柏崎刈羽原子力発電所 1号機
建物・構築物の耐震安全性評価について

(指摘事項に関する回答)

平成 22 年 2 月 19 日

東京電力株式会社

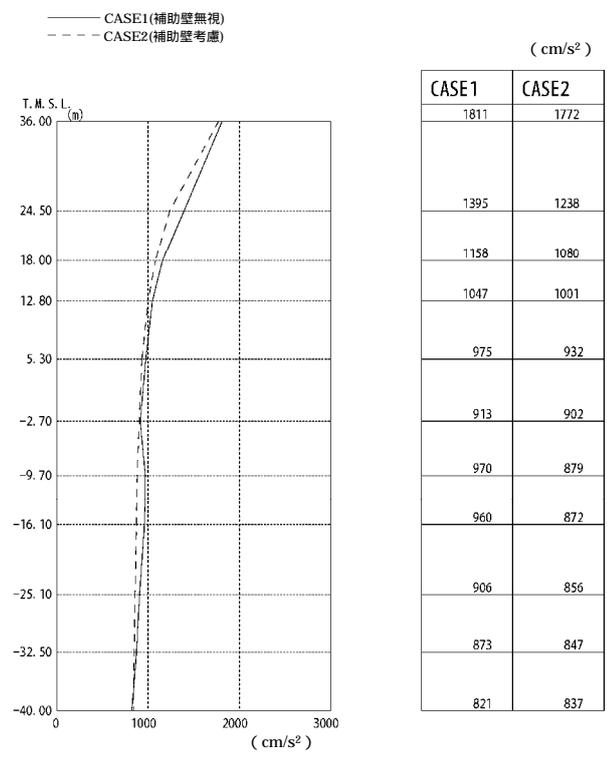
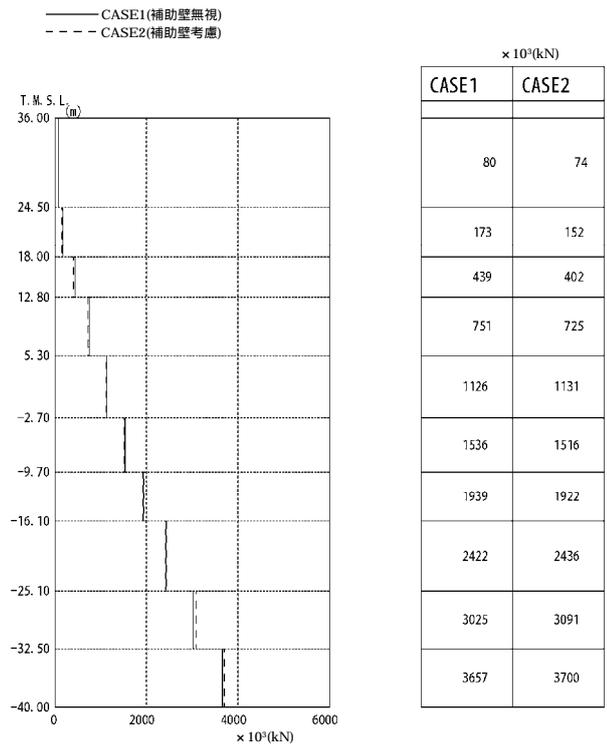
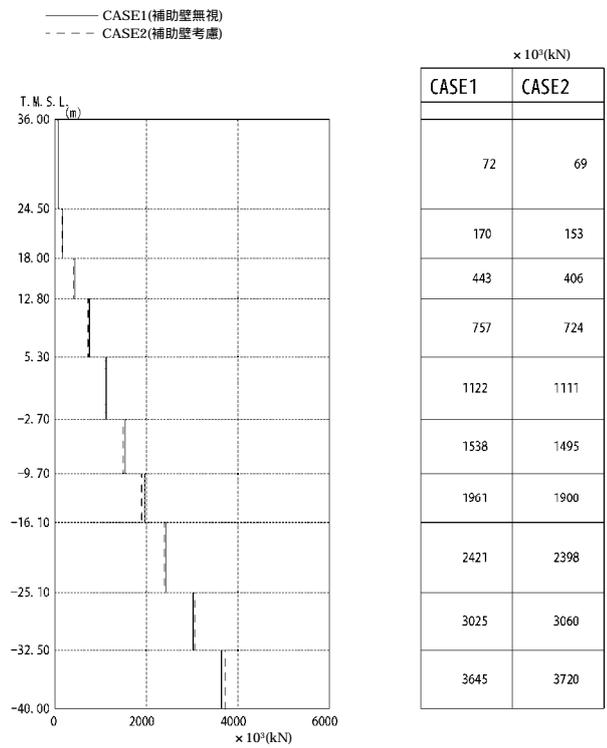
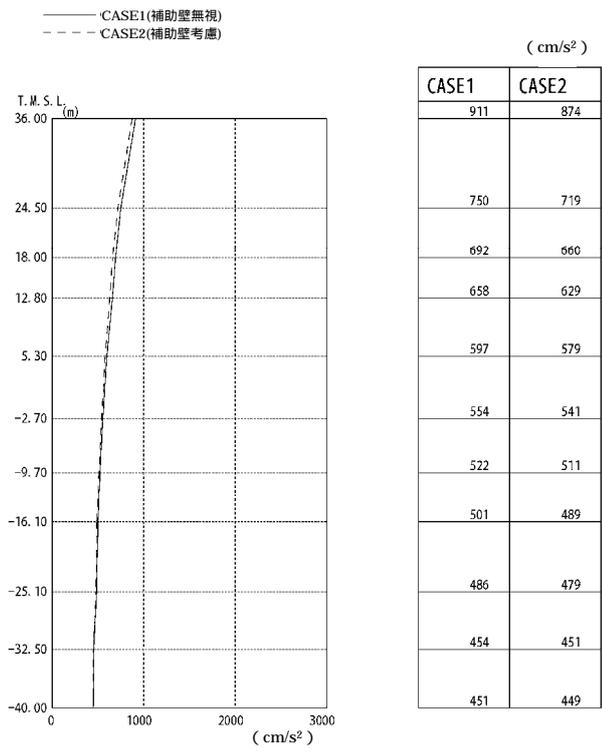
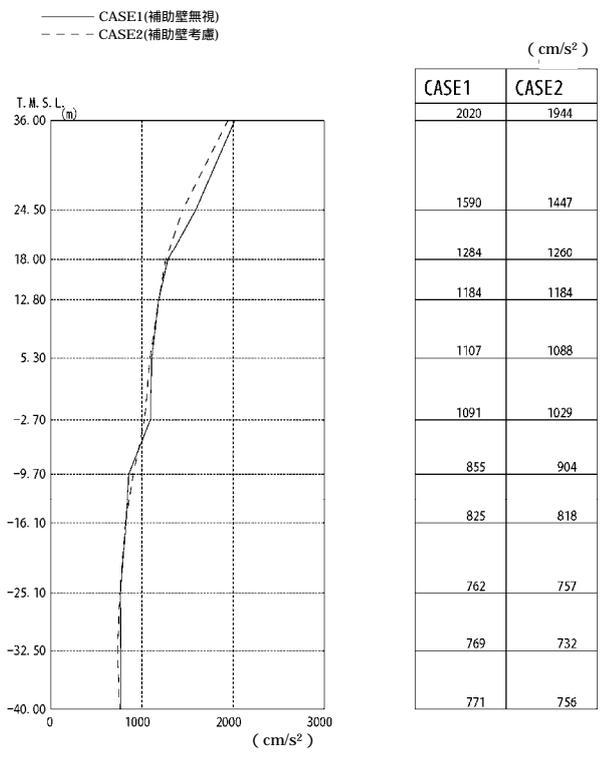
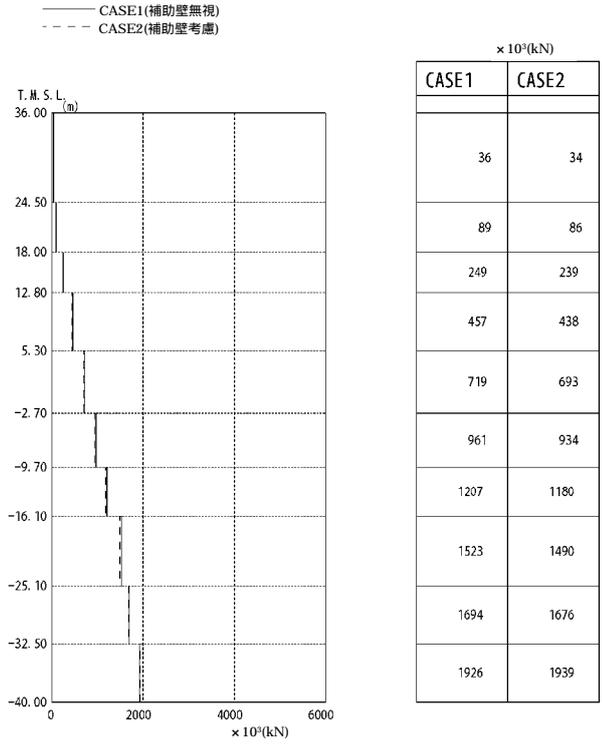
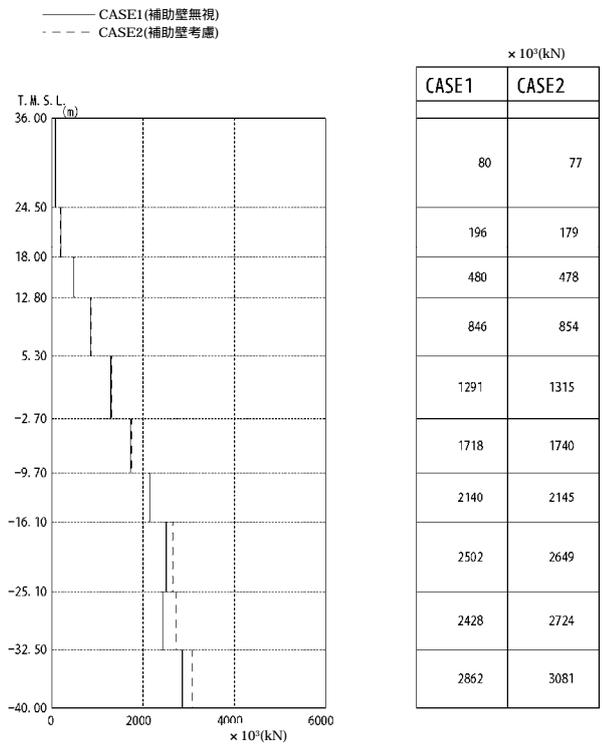
耐震要素として補助壁を考慮していないが、考慮した場合の影響を検討すること。(平成21年12月24日 耐震・構造設計小委員会 構造WG(第44回))

基準地震動 Ss-1 に対する最大応答加速度の比較を図 - 1、最大応答せん断力の比較を図 - 2 に、各部材のせん断スケルトン曲線上の最大応答値の比較を図 - 3 ~ 図 - 4 に示す。同様に、基準地震動 Ss-2 に対する最大応答加速度の比較を図 - 5、最大応答せん断力の比較を図 - 6 に、各部材のせん断スケルトン曲線上の最大応答値の比較を図 - 7 ~ 図 - 8 に示す。

以上より、補助壁の有無によらず、最大応答加速度及び最大応答せん断力は概ね同等となることが示された。また、補助壁を考慮することで、せん断スケルトン曲線上の最大応答値のうち、最大応答せん断ひずみは若干小さくなる傾向も観察できる。

図 - 2 基準地震動 Ss に対する評価結果 (RF 通り)

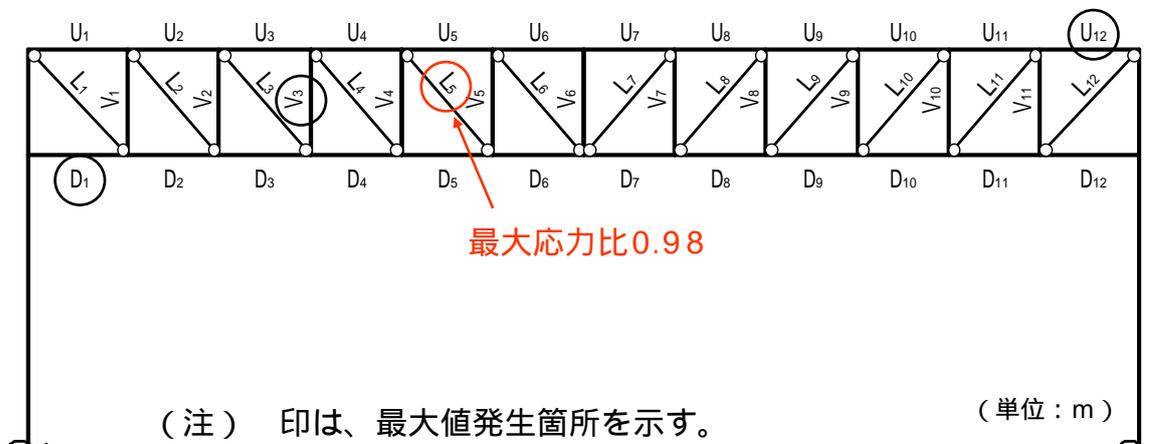
屋根トラスの応力比が最大で 0.98 となっており、余裕を示すという意味から、他の部材の状況やこの部材が 1 を超えた場合でも架構全体として不安定にならないことを確認したほうがよい。(平成 22 年 1 月 12 日 耐震・構造設計小委員会構造WG (第 45 回))

基準地震動 Ss に対する評価結果としては、屋根トラスを構成する主トラス部材のうち、応力比が最も大きい部位を示している。(図 2)

これによれば、最大応力比は、RF 通りの斜材で発生し、値は 0.98 となる。

なお、屋根トラスを構成する接合部については、母材が降伏するまで破断しないことを確認している。

図 - 1 応力比が厳しい部位

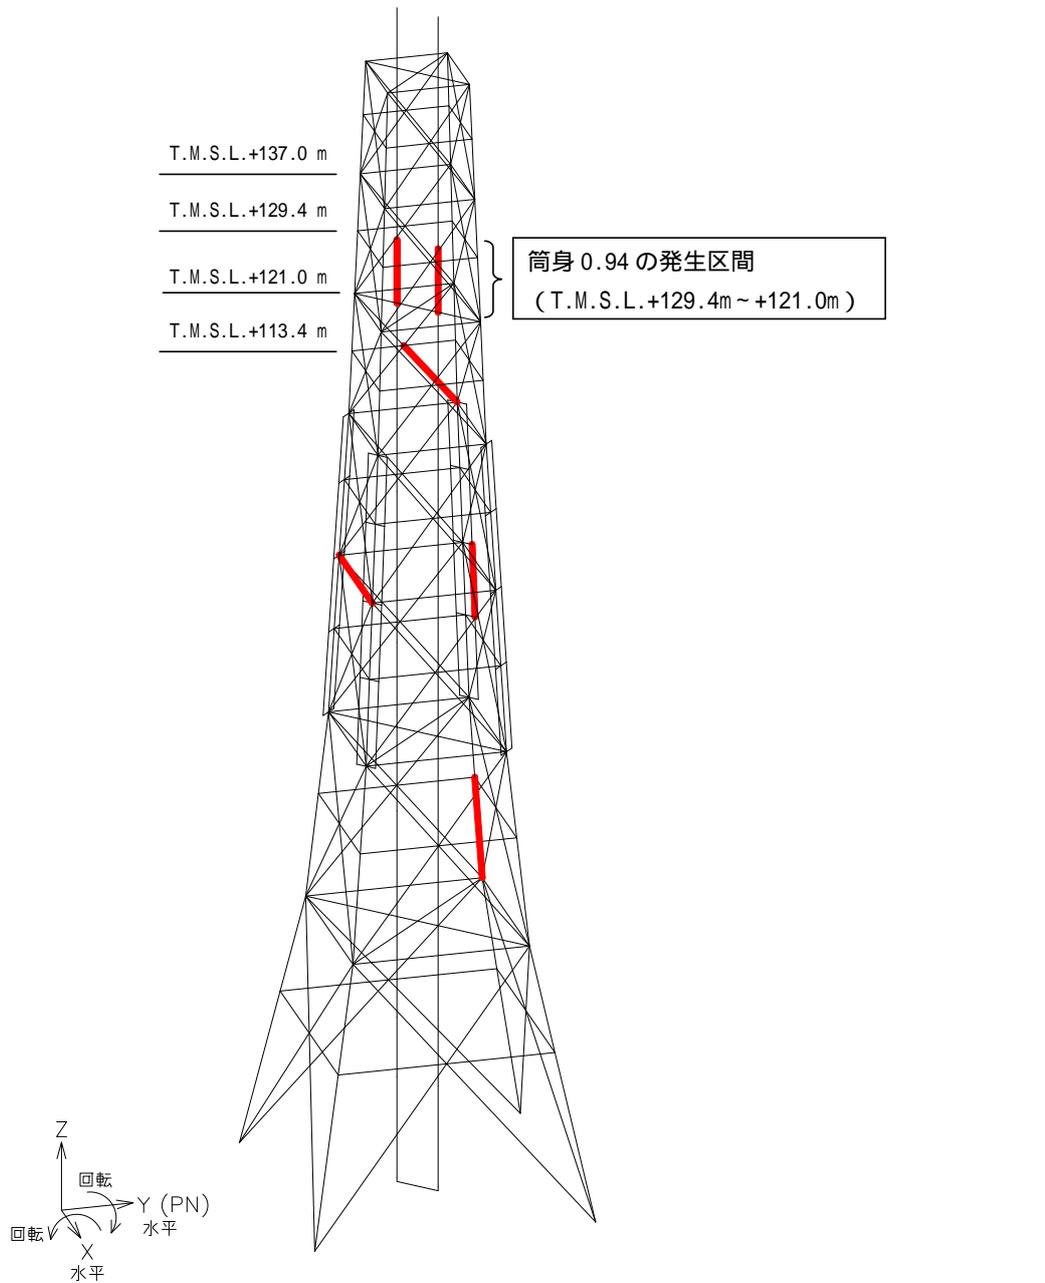
排気筒についても最大応力比が 0.94 となっており、評価基準値に近い値が出ているので、総合的に検討すること。

表 - 1 及び図 - 1 に示すように、評価基準値に対する発生応力の比（以下、応力比という）が最大となる部位として 1 号機筒身の T.M.S.L.+129.4 m ~ 121.0 m 区間（応力比：0.94）があげられる。

この部位は、T.M.S.L.+121.0 m 位置で筒身が鉄塔部に水平支持されている箇所
で、軸力（自重 + 地震時軸力）と地震時曲げモーメントを用いて断面検定をしているが、軸力の影響よりも曲げの影響が大きい部位となっており、軸力 $s_c / f_c = 0.02$ に対して、曲げ $s_b / f_b = 0.92$ となっている。

図 - 1 各方向の剛性評価エリア 2F(T.M.S.L.+12.8~T.M.S.L. +18.0m)

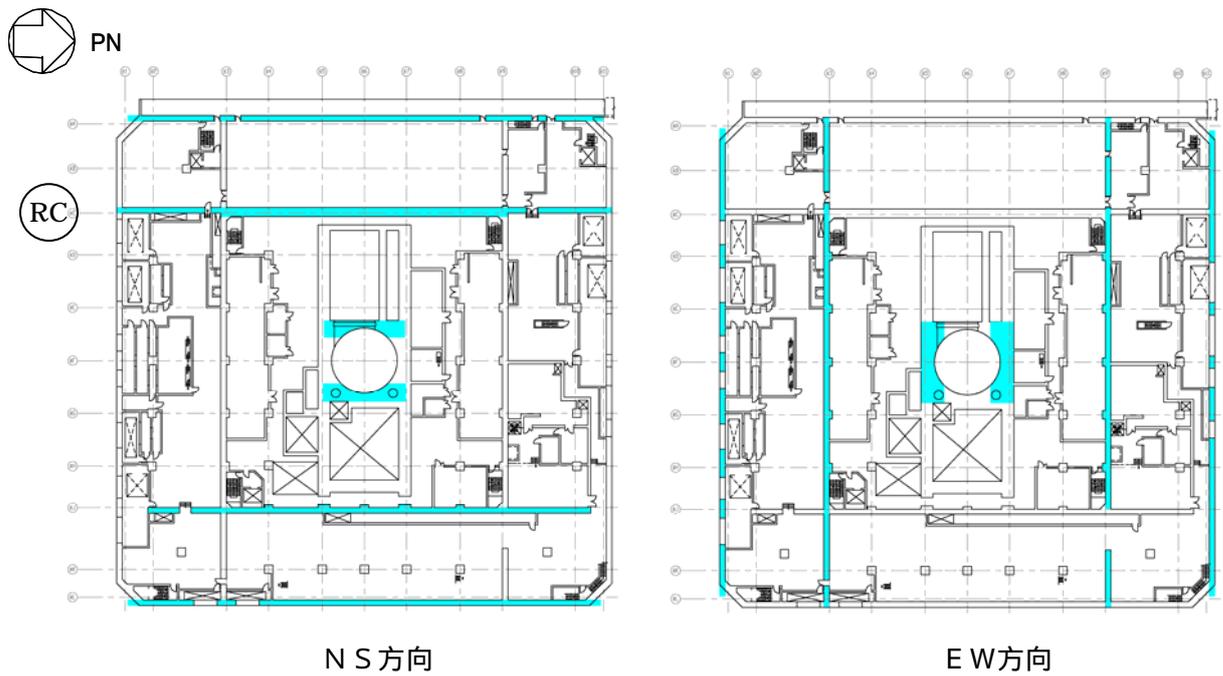
せん断断面積等で NS と EW で一部違いがあるので確認したい。
(平成 22 年 1 月 12 日 耐震・構造設計小委員会構造WG (第 45 回))

まず、地上 2 階のせん断断面積は、NS 方向が 423m²、EW 方向が 361m²となっており、NS 方向と EW 方向で 60m²程度の差が生じている。

- ・内部ボックス壁における、NS 方向の剛性評価エリアである RC 通りの壁厚(1.6m)が他の剛性評価エリア(いずれも 1.0m)に比べ厚い。
- ・外部ボックス壁は壁厚及び長さとも NS 方向と EW 方向で同一であるが、EW 方向の剛性評価エリアの開口部面積が、NS 方向の剛性評価エリアの開口部面積より大きい。

以上より、地上 2 階における NS 方向と EW 方向のせん断断面積の違いが生じており、その結果、NS 方向のせん断断面積が大きくなっている。

図 - 2 動的歪み依存特性 (試験結果と近似式)

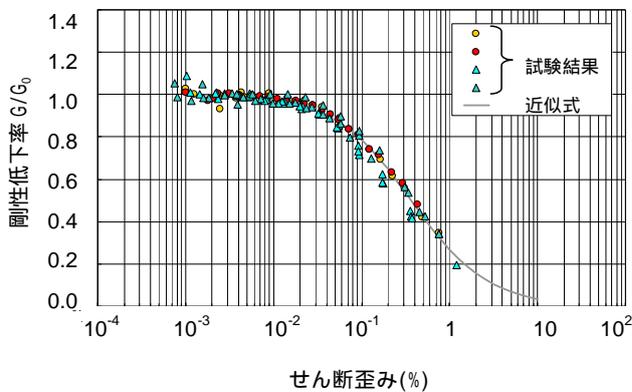
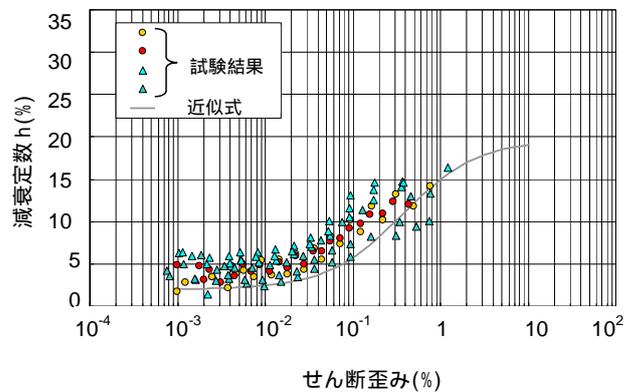
地盤改良土の物性値の決め方について確認したい。

- ・ 既往の知見が少ないため、原位置試験施工後の確認試験での動的変形試験結果に基づく近似式を用いることとした。
